令和８年度庁議報告事項	
第１２回庁議（２０２６年９月２９日）	区民部文化振興・多文化共生推進課

【件名】
旧中野刑務所正門移築・修復工事の進捗状況及び設計変更等について

【要旨】（目的・内容・対象・時期・今後の方向等）
旧中野刑務所正門（区指定有形文化財：旧豊多摩監獄表門。以下「正門」という。）の移築・修復工事の進捗状況及び設計変更による追加工事について報告する。

図１　正門全体イメージ図（設計変更等に関係する箇所の位置）

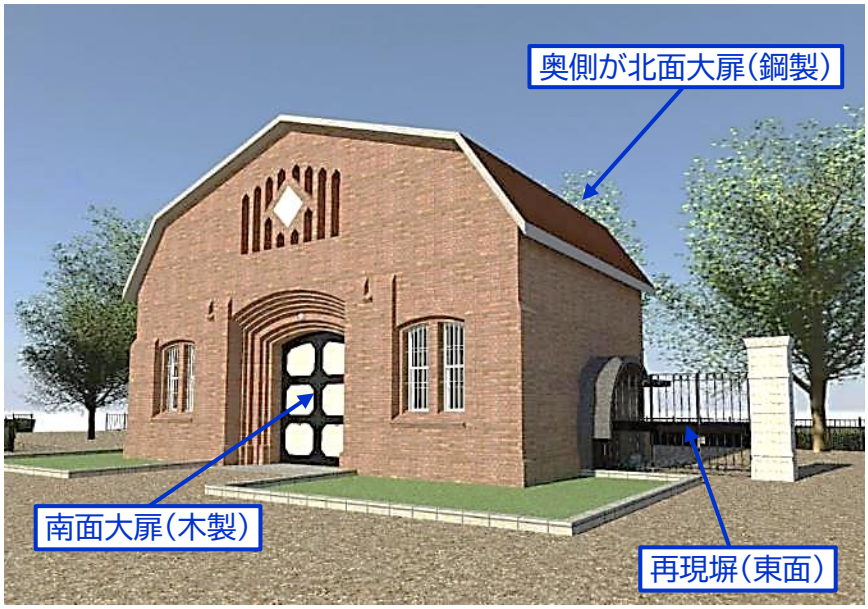
修復工事の過程で、壁面の煉瓦や庇周辺の仕上げ材を撤去して内部を確認したところ、当初設計では把握できなかった次の事象が判明した。

・大扉を支える部材の劣化・破損により、大扉の開閉に支障が生じている。
・受付周辺に、豊多摩刑務所時代の鉄格子塀の取り付き跡が確認された。

設計変更及び追加工事に関係する主な箇所の位置は、図１のとおりである。

以上を踏まえ、現地の実態に合わせて設計を変更し、追加工事を実施する必要がある。

図２　南面木製大扉修復イメージ図

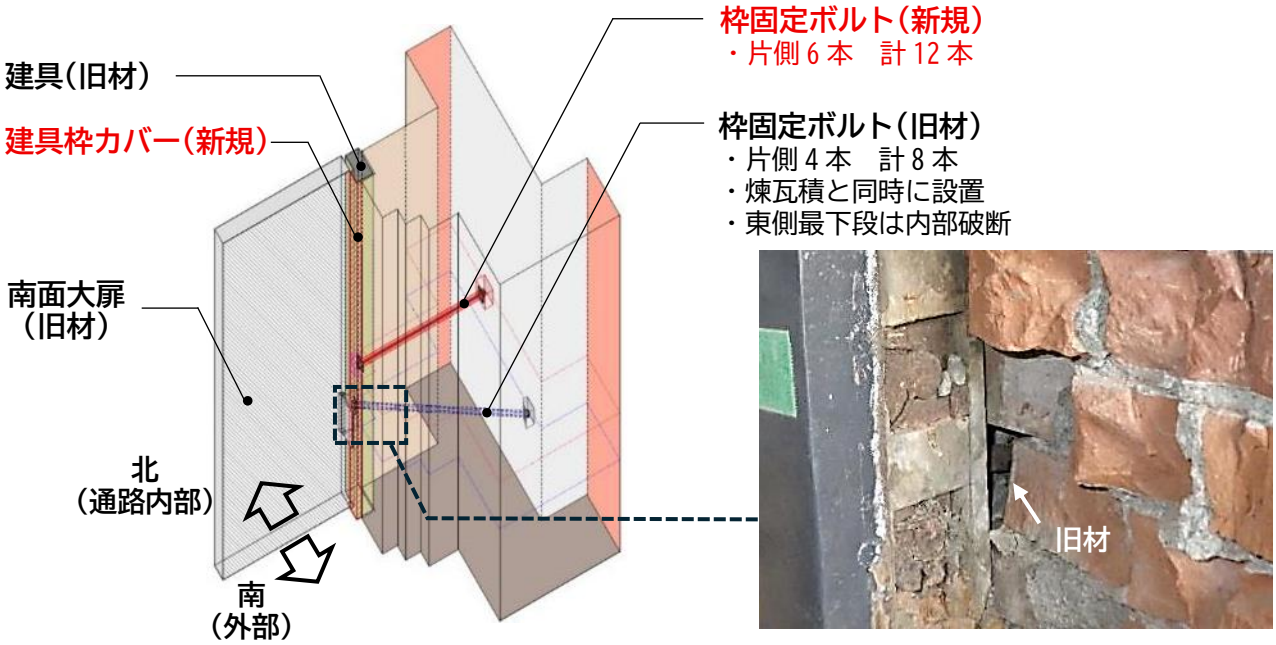
正門の北面及び南面には、それぞれ両開きの大扉（北面：鋼製、南面：木製）が設置されている。これらを支える部材は煉瓦壁内に埋設されており、外観からは状態を確認できなかったが、修復工事中の詳細調査により部材の劣化・破損が判明し、大扉の開閉に支障が生じている。対応方針は次のとおりである。

・南面（木製大扉）：支え枠を壁面に固定する部材に破断が確認された。当該部材を取り出すには文化財的価値の高い壁面を大規模に解体する必要があることから、当該部材は壁内に残置し、外部から取り付け可能な新たな部材で枠を補強・固定する。

以上により、文化財としての外観及び価値を保持しつつ、活用に当たっての安全性を確保する（図２）。
